# RENESAS TECHNICAL UPDATE

製品分類	MPU & MCU	発行番号	TN-RX*-A111A/J	Rev.	第1版
題名	RX111グループフラッシュメモリのFASR.EXSビットに関するユーザーズマニュアルの誤記訂正		情報分類	技術情報	
適用製品	RX111グループ	対象ロット等	関連資料	RX111グループ ユーザーズマニュアルハードウェア編 Rev.1.10 (R01UH0365JJ0109) RX111グループ 製品改訂に伴う仕様の変更について (TN-RX*-A110A/J) RX111グループフラッシュメモリに関するユーザーズマニュアルの誤記訂正 (TN-RX*-A109A/J)	
		全ロット

RX111グループ ユーザーズマニュアル ハードウェア編 Rev.1.10 の「35. フラッシュメモリ」章において FASR.EXSビットに関する記述に誤記がありましたので、以下のとおり訂正いたします。

図35.10 プログラムコマンドの発行フロー (ROM)

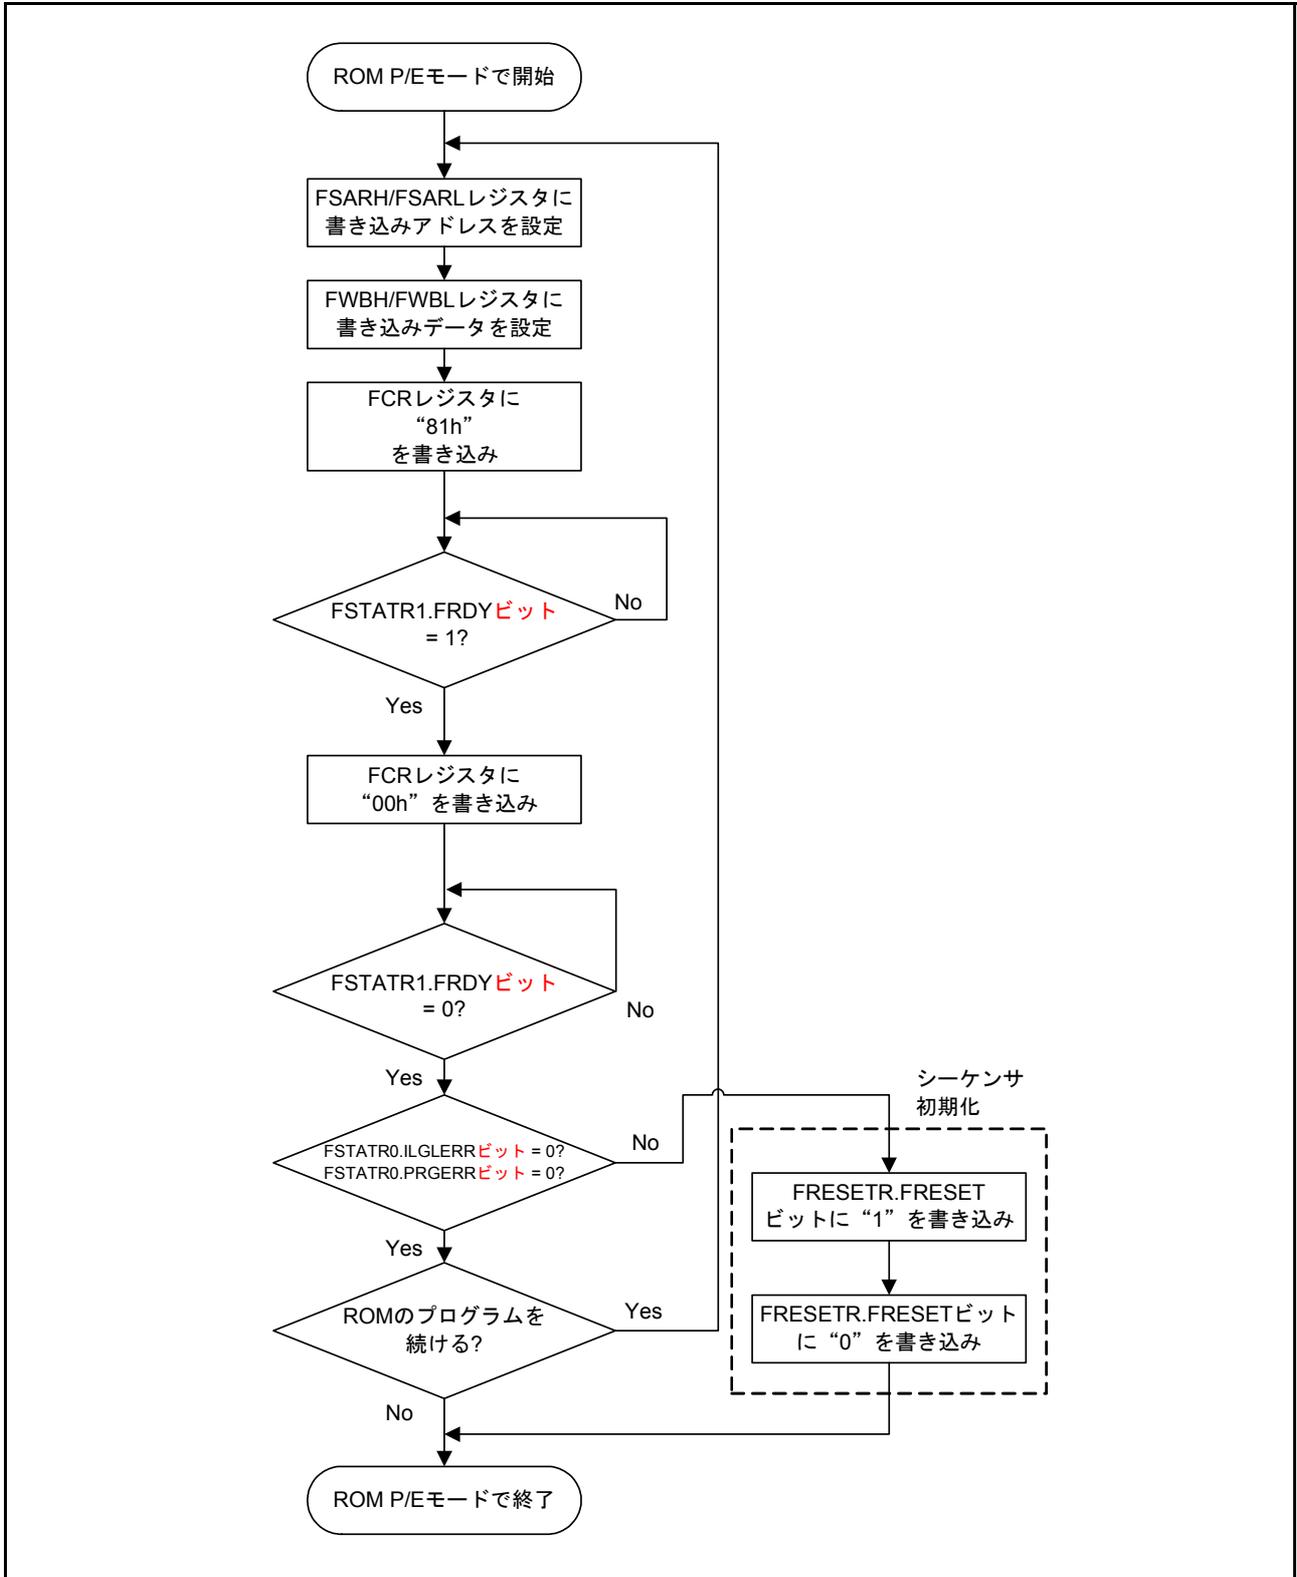
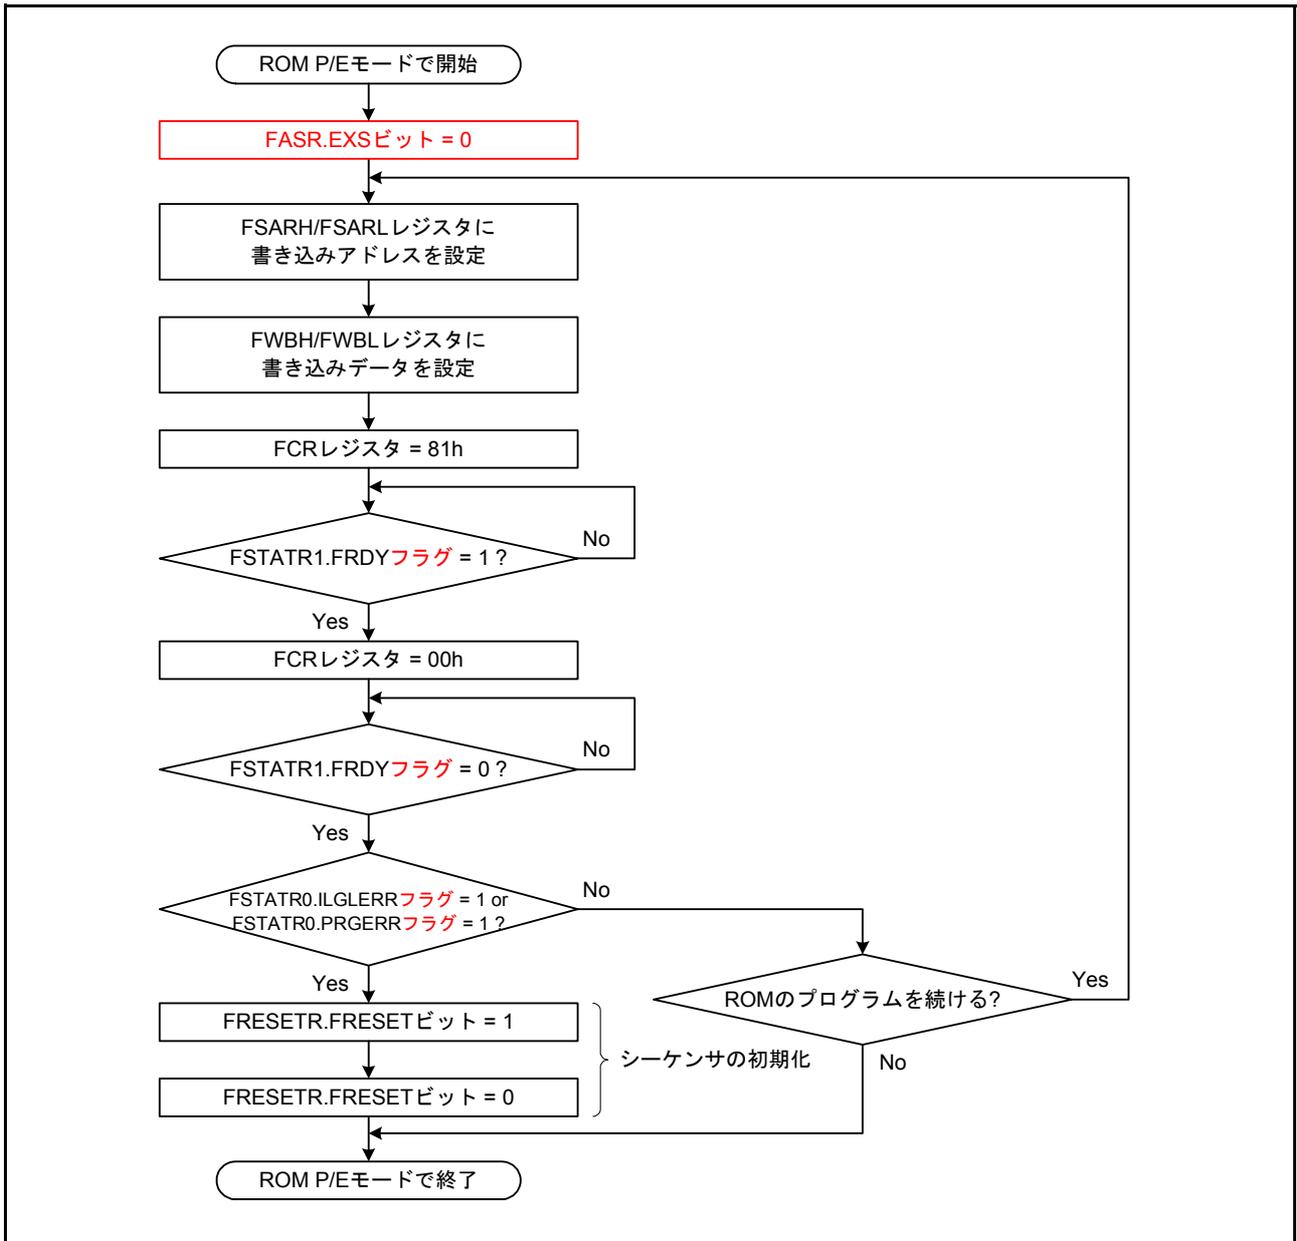
「35.7.3 ソフトウェアコマンド使用方法」の「(3) プログラム/イレーズ方法手順」の図35.10を以下のとおり訂正いたします。

図 35.11 プログラムコマンドの発行フロー (E2データフラッシュ)

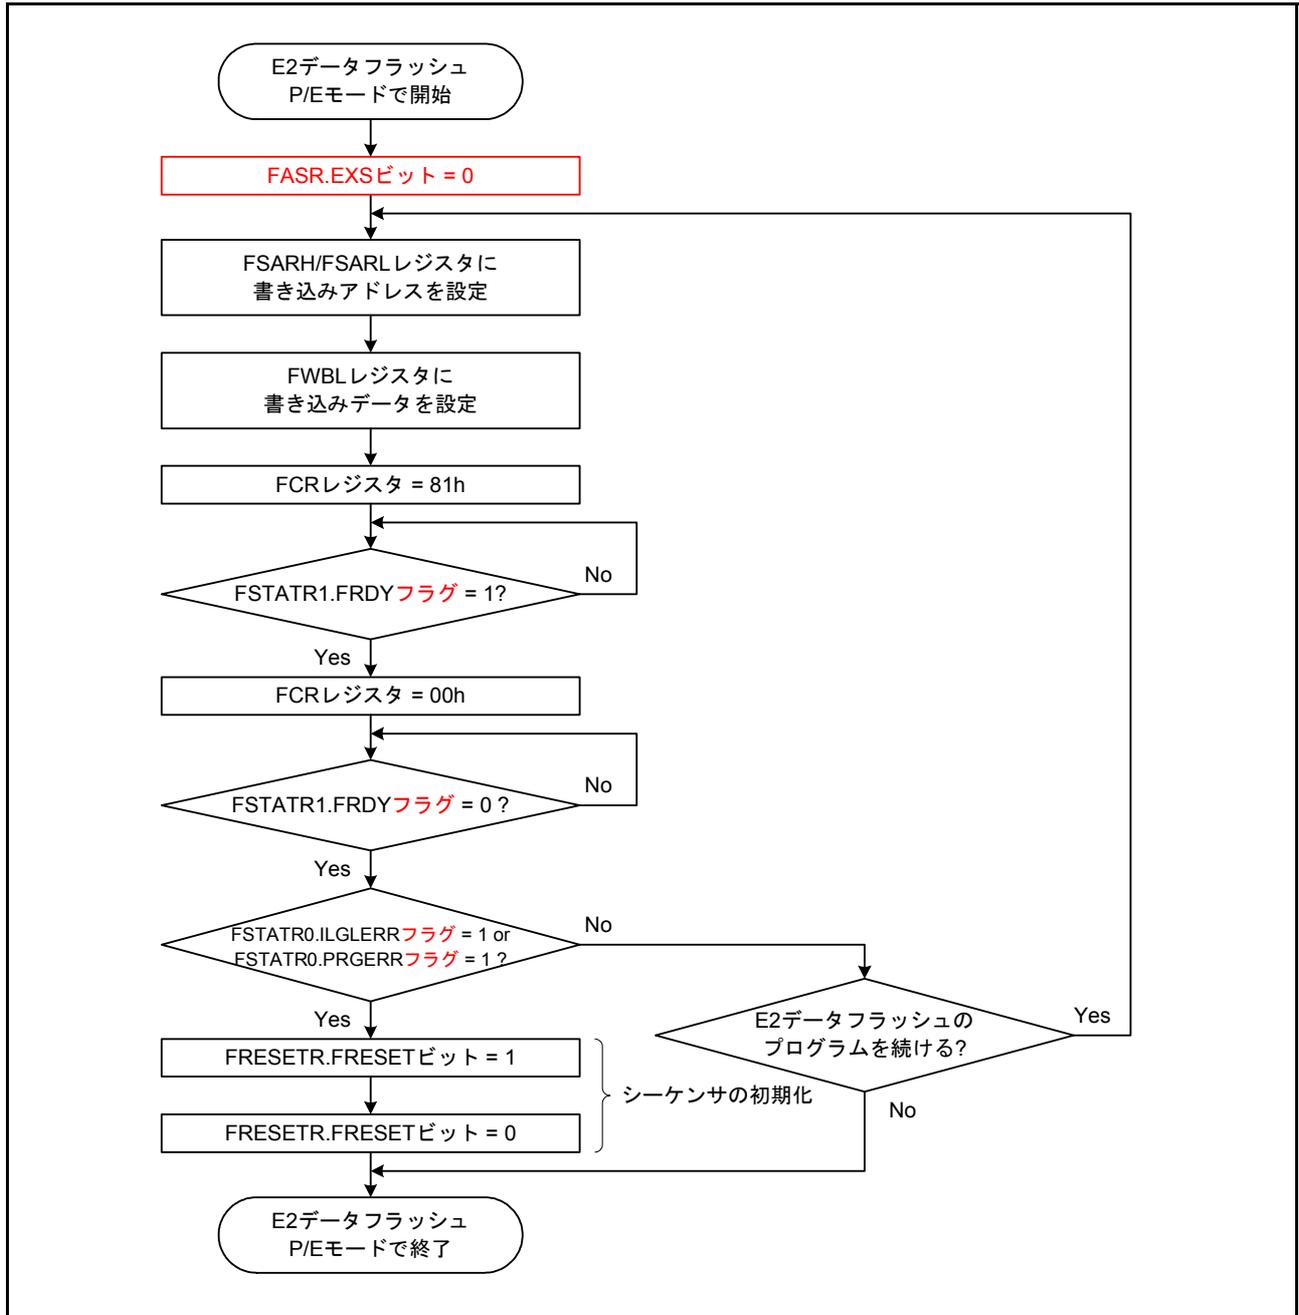
「35.7.3 ソフトウェアコマンド使用方法」の「(3) プログラム/イレーズ方法手順」の図35.11を以下のとおり訂正いたします。

図35.12 ブロックイレースコマンドの発行フロー (ROM)

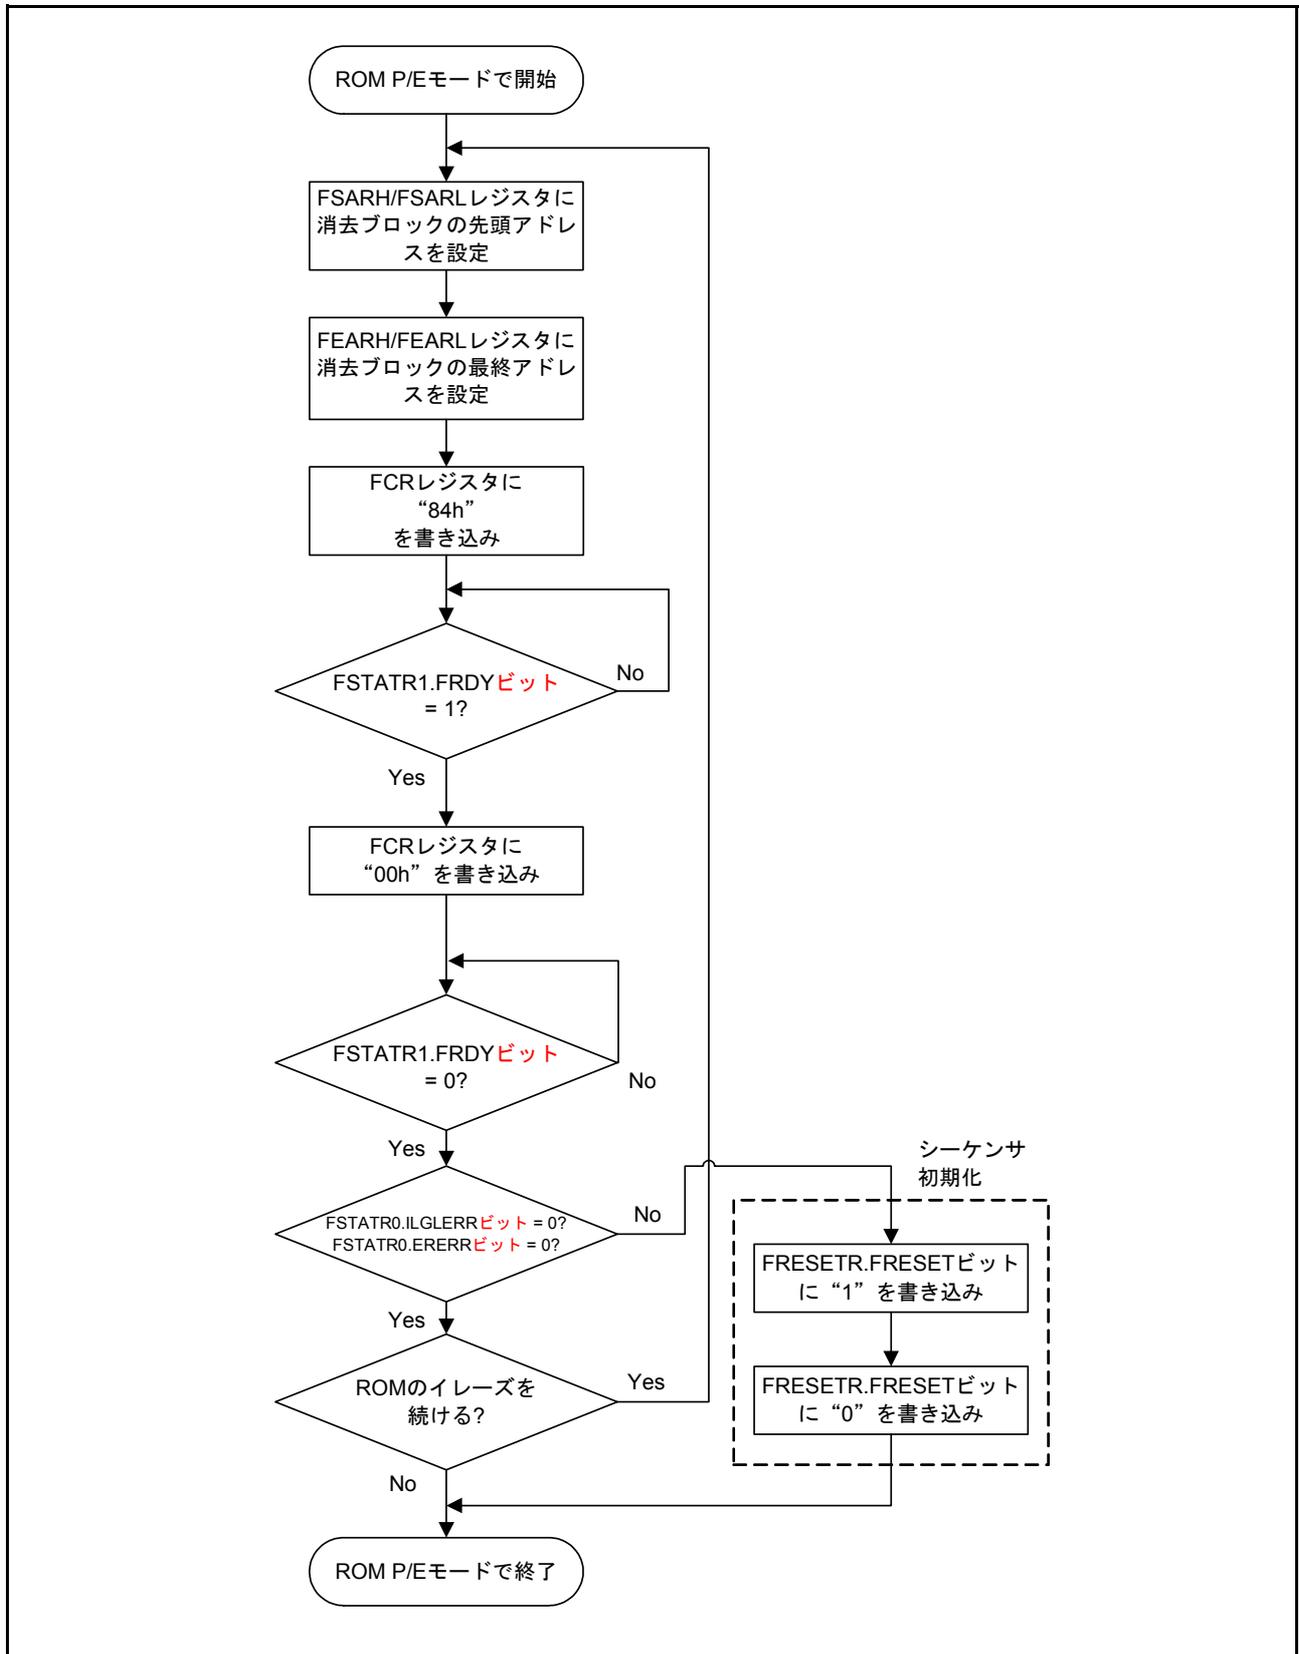
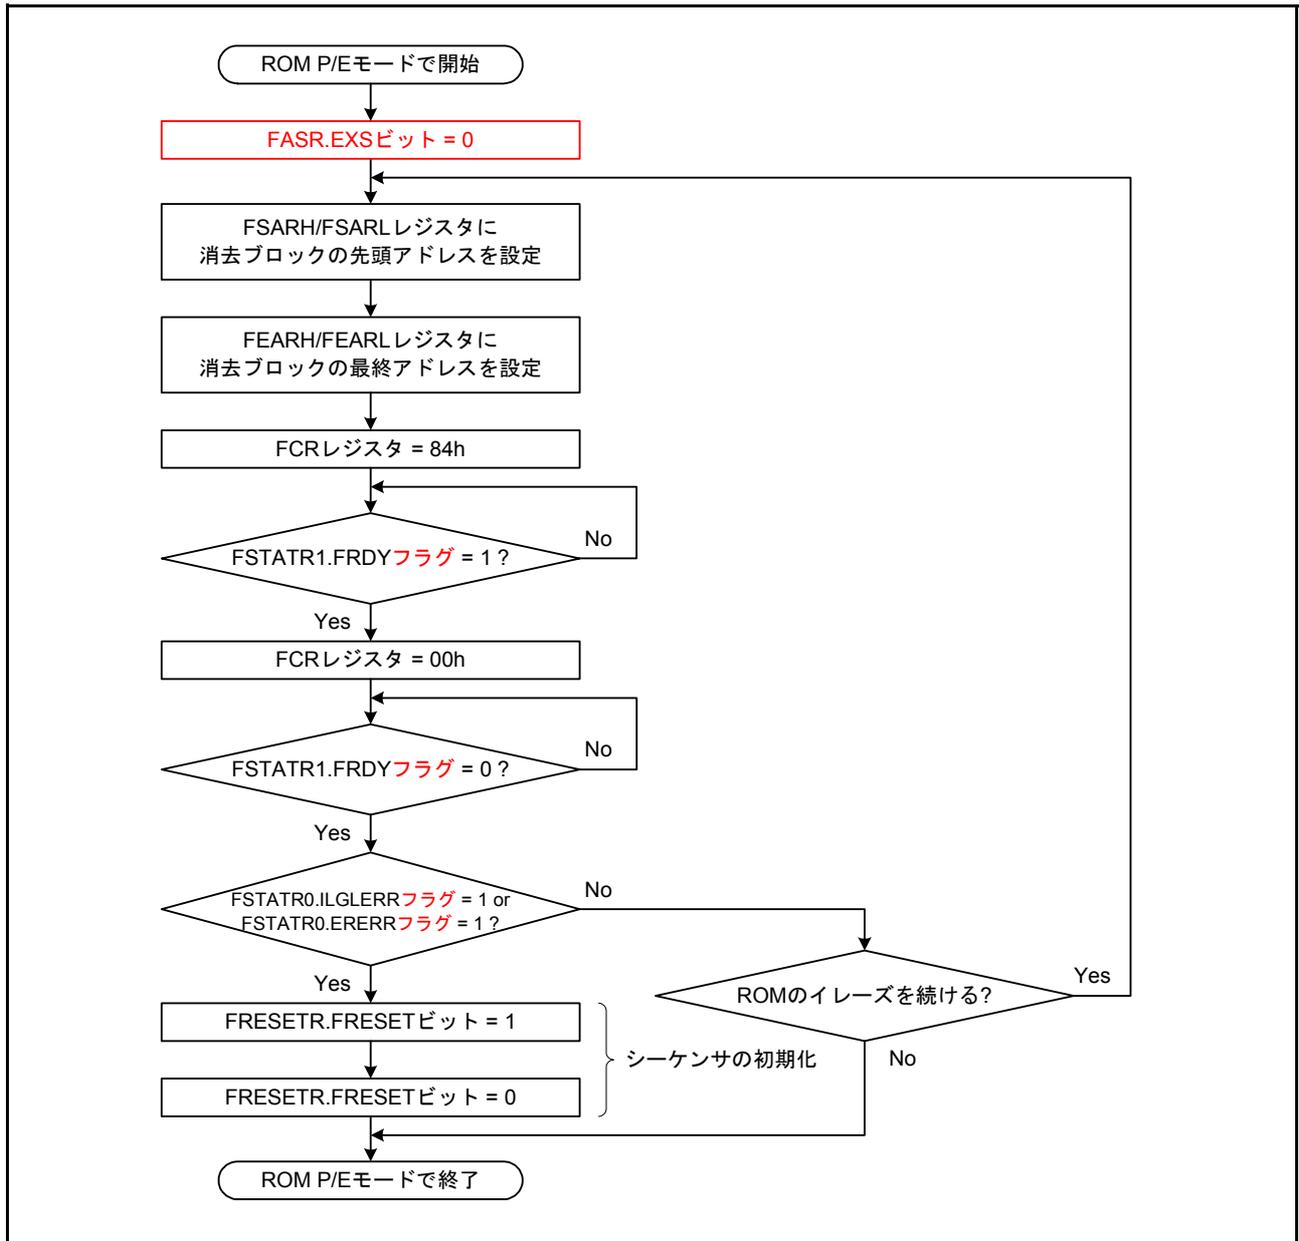
「35.7.3 ソフトウェアコマンド使用方法」の「(3) プログラム/イレーズ方法手順」の図35.12を以下のとおり訂正いたします。
